Raadsbesluit

Vaststelling bestemmingsplan Harmonieplein Kindcentrum 0-12 jaar

Vaststelling bestemmingsplan Harmonieplein Kindcentrum 0-12 jaar

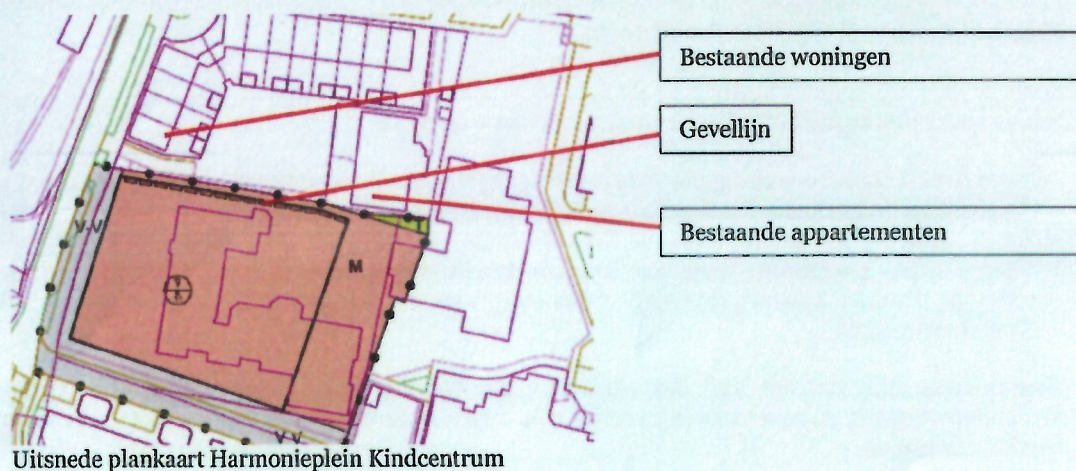
In de toelichting op het ontwerpbestemmingsplan Kindcentrum wordt op pagina 31 in de opsomming (2^e bullit) gesteld dat ter plaatse van de woningen aan de Bolensteinsestraat een maximum goothoogte geldt van 4 meter om te voorkomen dat een hele hoge wand direct achter de bestaande woningen ontstaat.

Men zou hieruit kunnen afleiden dat de gemeente visuele hinder vanwege het Kindcentrum wenst te voorkomen voor omwonenden. Wanneer wij echter de planregels en mogelijke afwijkingen hiervan lezen betwijfelen wij in hoeverre de planregels daadwerkelijk invulling geven aan dit doel. Ter toelichting het volgende.

Weergave afstand Kindcentrum tot appartementen in stedenbouwkundig plan (links) en verbeelding (rechts)

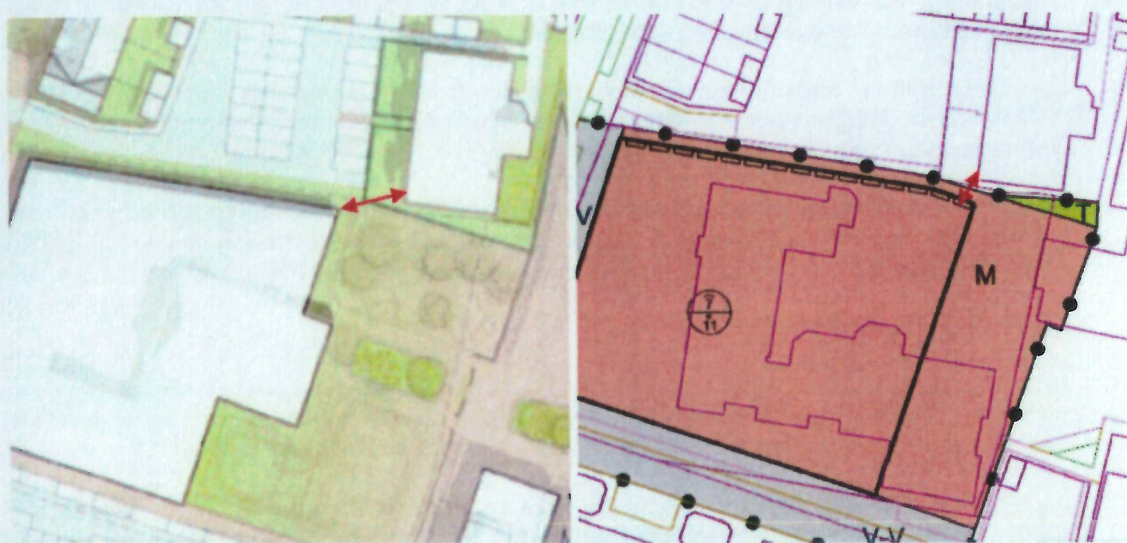
Wij zijn dan ook van mening dat alle mogelijke afwijkingen en nadere eisen uitdrukkelijk niet van toepassing worden verklaard op die delen van het Kindcentrum die zijn gelegen op korte afstand van onze woningen dan wel te allen tijde een afstand van tenminste 15 meter wordt gewaarborgd tussen het op te richten Kindcentrum en de bestaande woningen en appartementen.

Deze afstand komt ongeveer overeen met de afstand die thans ligt tussen onze woningen/appartementen en de bestaande lagere (!) bebouwing.

De verschillende onderdelen van het bestemmingsplan zijn daarmee niet op elkaar afgestemd. Dit is relevant wanneer men de zonstudie bekijkt die in het stedenbouwkundig plan is opgenomen op pagina 27. De plaatjes (hieronder ingevoegd) laten zien dat op twee gekozen tijdstippen de schaduw van het Kindcentrum de appartementen net niet bereiken.

Weergave schaduwwerking Kindcentrum tijdens Koningsdag (links) en 21 juni (rechts)

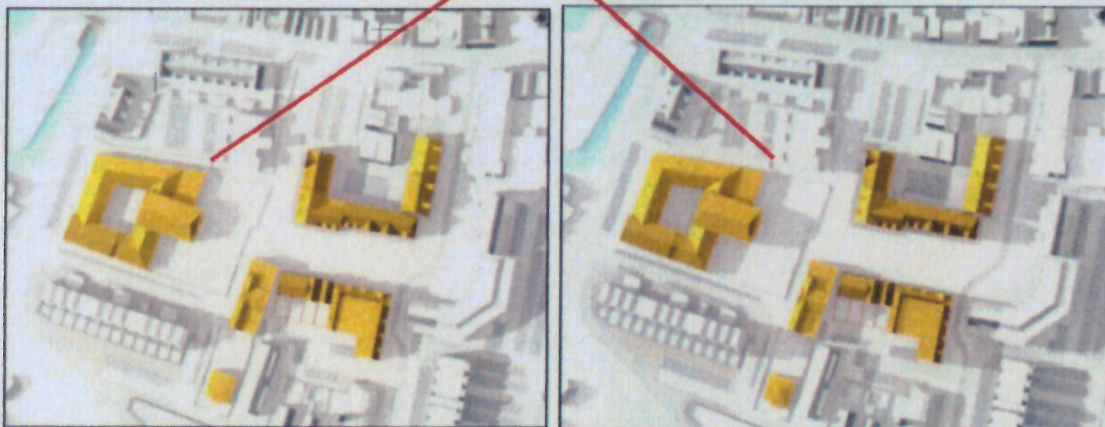
Schaduw raakt appartementen en parkeerterrein net niet

Nu op basis van de verbeelding de realisatie van het Kindcentrum tot op enkele meters van de appartementen kan plaatsvinden en veel hoger kan worden gerealiseerd dan thans is weergegeven in het stedenbouwkundig plan kan de conclusie worden getrokken dat de zonstudie een onjuist beeld geeft van de impact van het plan en de schaduw weldegelijk over de appartementen en het parkeerterrein/binnenhof is gelegen.

Huidige situatie op 1 maart om 14.55 uur (alle woningen/appartementen en het parkeerterrein/binnenhof in de zon)

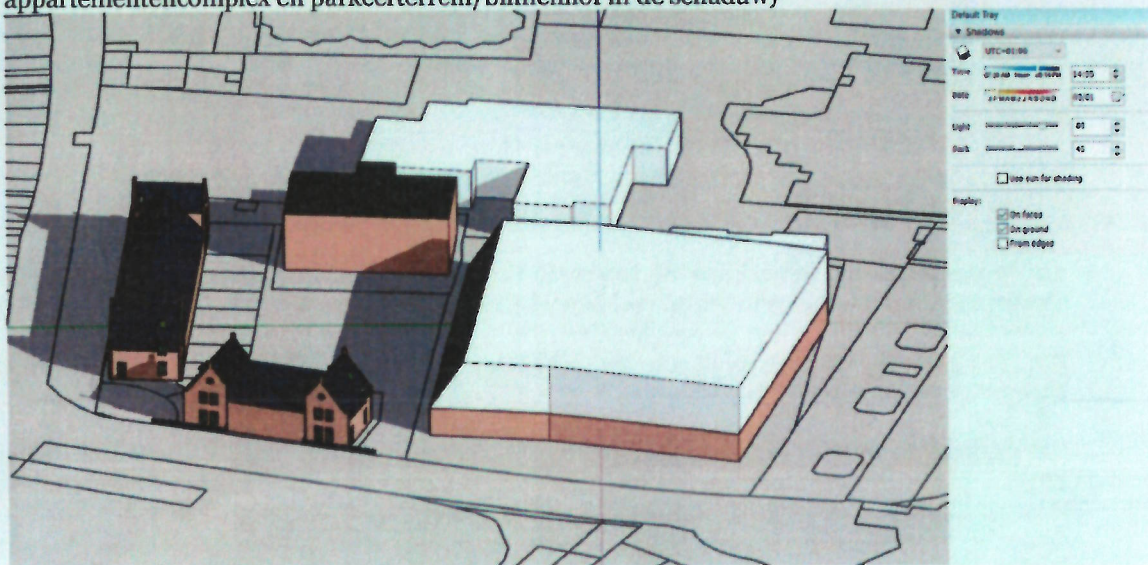
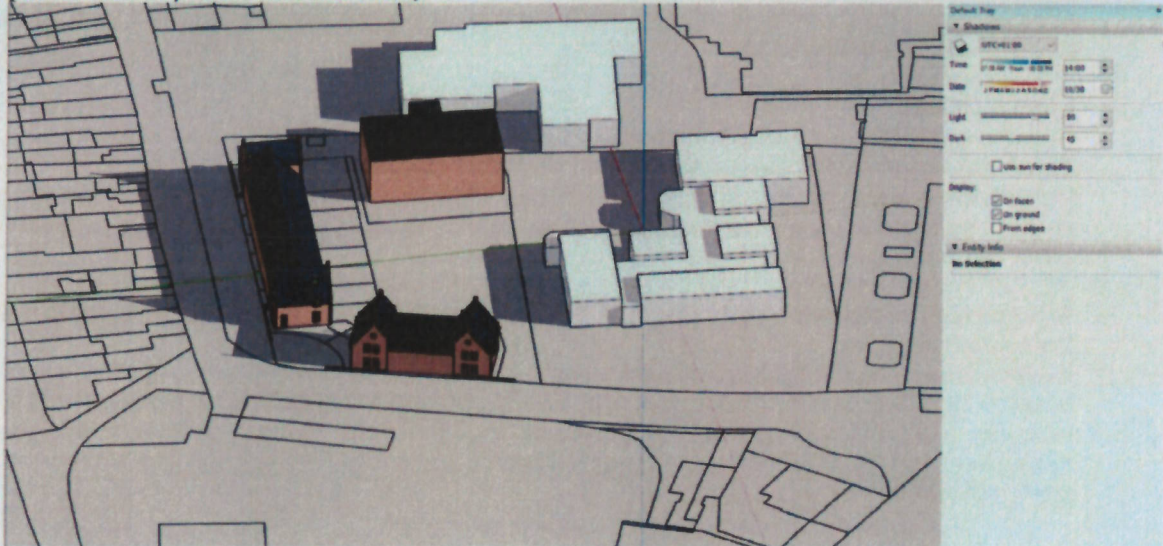
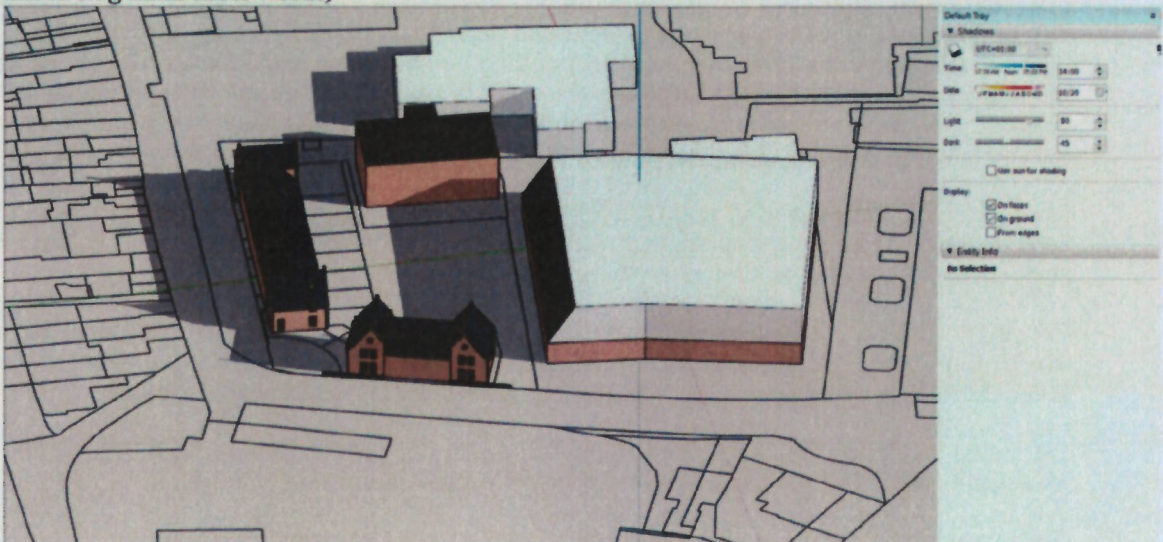
Ter onderbouwing van bovenstaande worden hieronder een aantal uitkomsten van de door ons uitgevoerde zonstudie weergegeven op basis van de verbeelding in het ontwerp bestemmingsplan waaruit blijkt dat op alle tijdstippen die ook zijn opgenomen in de zonstudies op basis van het stedenbouwkundig plan de appartementen/woning en het parkeerterrein wel degelijk in de schaduw komen te liggen gedurende een groot deel van de dag. Het effect voor ons als omwonenden is het grootst in het voor- en najaar.

Onderstaande zonstudies geven het verschil weer tussen de huidige situatie en de toekomstige situatie zoals aangegeven op de verbeelding die onderdeel uitmaakt van het ontwerp bestemmingsplan. Dit is voor de bewoners van de appartementen en woningen onacceptabel.

Mogelijk toekomstige situatie op 1 maart 14.55 uur op basis van ontwerp bestemmingsplan (deel appartementencomplex en parkeerterrein/binnenhof in de schaduw)

Mogelijk toekomstige situatie op 30 oktober om 14.00 uur op basis van ontwerp bestemmingsplan (deel appartementencomplex en parkeerterrein/binnenhof in de schaduw, hetgeen gedurende dag alleen nog maar meer wordt)

Ten aanzien van bovenstaande plaatjes wordt nog een nuance aangebracht. De plaatjes laten het effect zien van de situatie waarin het Kindcentrum wordt opgericht overeenkomstig de verbeelding. Dit kan worden aangemerkt als best case scenario. Immers bieden de regels die behoren bij het ontwerpbestemmingsplan diverse afwijkingsmogelijkheden waarmee het Kindcentrum op nog kortere afstand en met hogere afmetingen kan worden gerealiseerd dan waarmee thans rekening is gehouden bij het opstellen van de plaatjes.

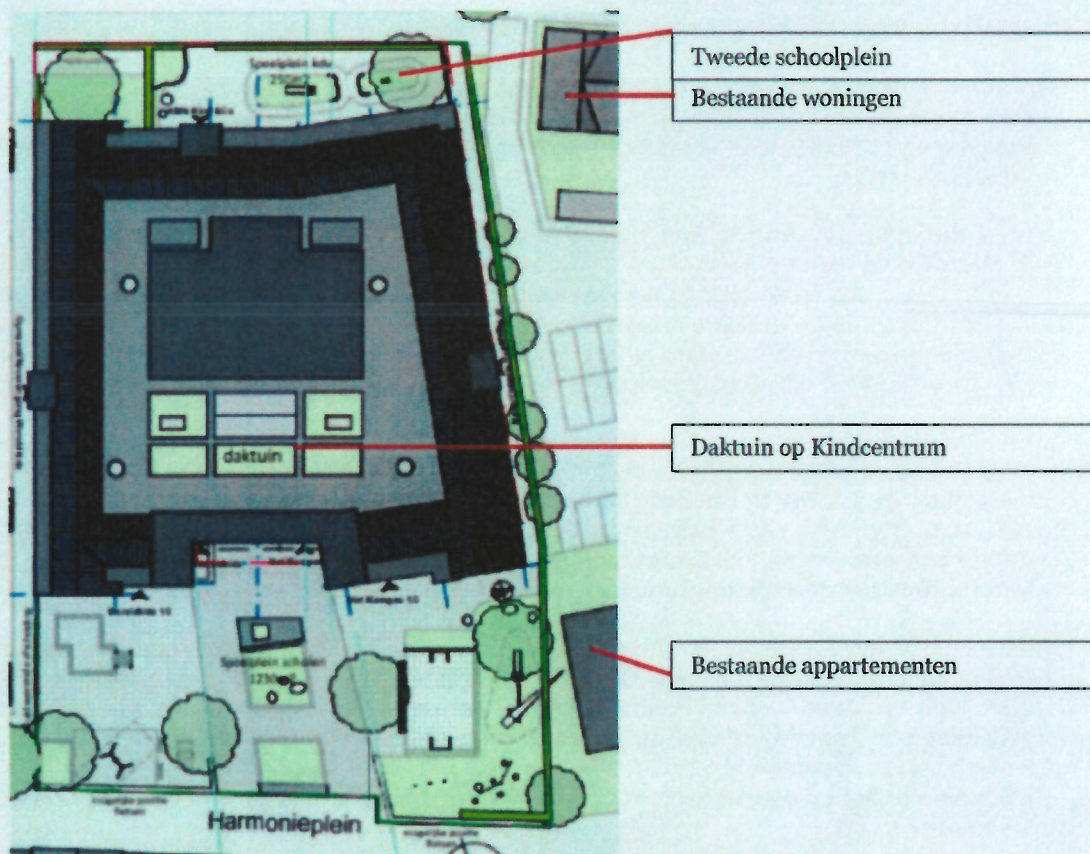
Zo is bijvoorbeeld onder paragraaf 4.2.1. (pagina 30) van de toelichting aangegeven dat de school in de middag maar ook in de avonduren voor onderwijs gerelateerde en maatschappelijke activiteiten kan worden gebruikt. In dezelfde paragraaf 4.2.1. is eveneens aangegeven dat men voornemens is om het schoolplein voor de basisscholen buiten schooltijden (deels) openbaar toegankelijk te maken zodat de kinderen die in het dorpscentrum wonen voldoende speelruimte tot hun beschikking hebben.

In het akoestisch onderzoek is helemaal geen rekening gehouden met het feit dat er ook 's avonds een geluidbelasting vanwege het Kindcentrum optreedt op de woningen en appartementen. Dit blijkt al uit paragraaf 3.3 (pagina 12 van 29) van het akoestisch onderzoek (Kindcentrum Antea 12 februari 2019) waarin is gesteld: *Het Kindcentrum is enkel in de dagperiode geopend. Daarom wordt enkel de dagperiode getoetst. Het toetspunt is op 1,5 meter hoogte boven de verdiepingsvloer gelegd waar geluidgevoelige ruimten zijn gesitueerd, waar bewoners in de regel overdag verblijven....*".

Wanneer het Kindcentrum zou worden gerealiseerd volgens dit ontwerpbestemmingsplan en toch ook in de avondperiode geopend zou zijn kunnen wij dat als bewoners op geen enkele wijze tegenhouden. Immers geldt op dat moment bij handhaving een heel ander toetsingscriterium namelijk dat van het Activiteitenbesluit waarbij stemgeluid is uitgesloten. Dit laatste wordt ook onderschreven in het akoestisch onderzoek op pagina 13 van 29 (2^e alinea). Dit maakt handhaving in de toekomst zorgelijk nu op basis van het huidige onderzoek blijkt dat enkel stemgeluid al zorgt voor een geluidbelasting van > 60 dB(A).

Bijlage 1 akoestisch onderzoek, invoergegevens

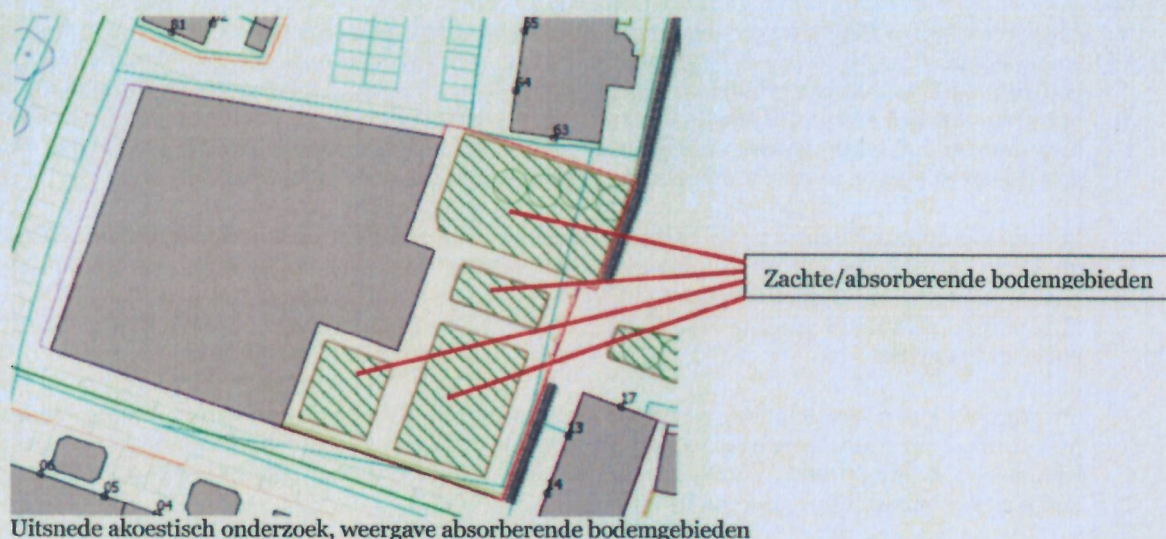
De eerste bewering, dat het gehele onderzoeksgebied als akoestisch hard is ingevoerd (bodemfactor 0,0) is niet juist. In het model is namelijk een standaard bodemfactor van 0,2 ingevoerd, ofwel enigszins absorberend, zie hiervoor bijlage 1 van het onderzoek.

Ingevoerde standaard bodemfactor

Uitsnede akoestisch onderzoek, weergave absorberende bodemgebieden

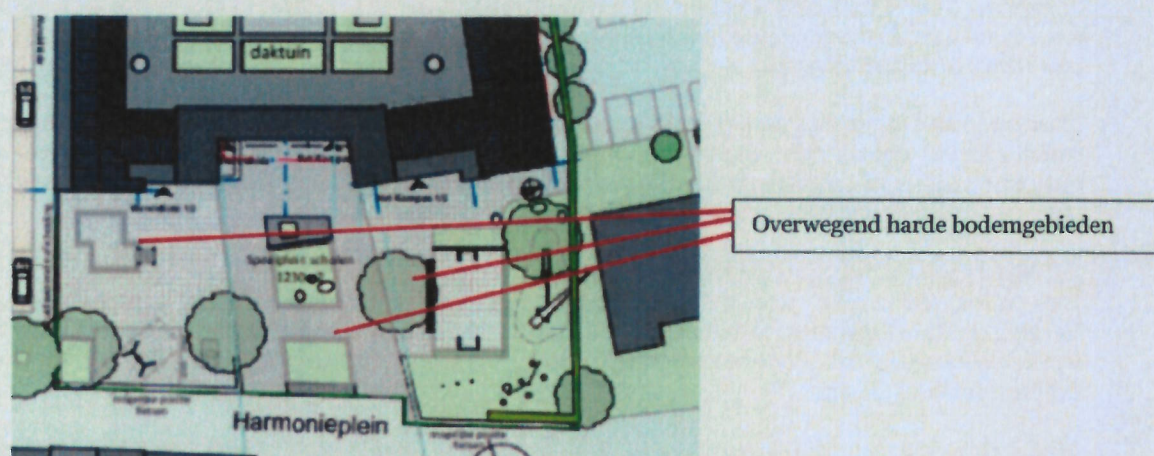
De volledig (!) absorberende bodemgebieden die in het akoestisch onderzoek zijn ingevoerd zijn weergegeven in een bijlage van het onderzoek (*Overzichtstekening toetspunten*) waarvan een uitsnede hieronder is weergegeven. De groene vlakken met de schuine arcering betreft zachte/absorberende bodemgebieden.

Buiten het feit dat de genoemde combinatie van materialen nimmer kan leiden tot een bodemfactor van 1,0 (volledig absorberend) maar een bodemfactor van om en nabij 0,5 komt de situatie niet overeen met het plaatje dat van het schoolplein is opgenomen in de toelichting op het bestemmingsplan op pagina 31.

Dit maakt dat de bodemgebieden op enkele punten veel gunstiger zijn gemodelleerd dan wordt gesuggereerd in het tekstdeel van het akoestisch onderzoek maar ook gunstiger dan in de toelichting van het ontwerpbestemmingsplan wordt getoond. De geluidbelastingen die zijn berekend in het akoestisch onderzoek zijn daarmee onjuist en te positief weergegeven.
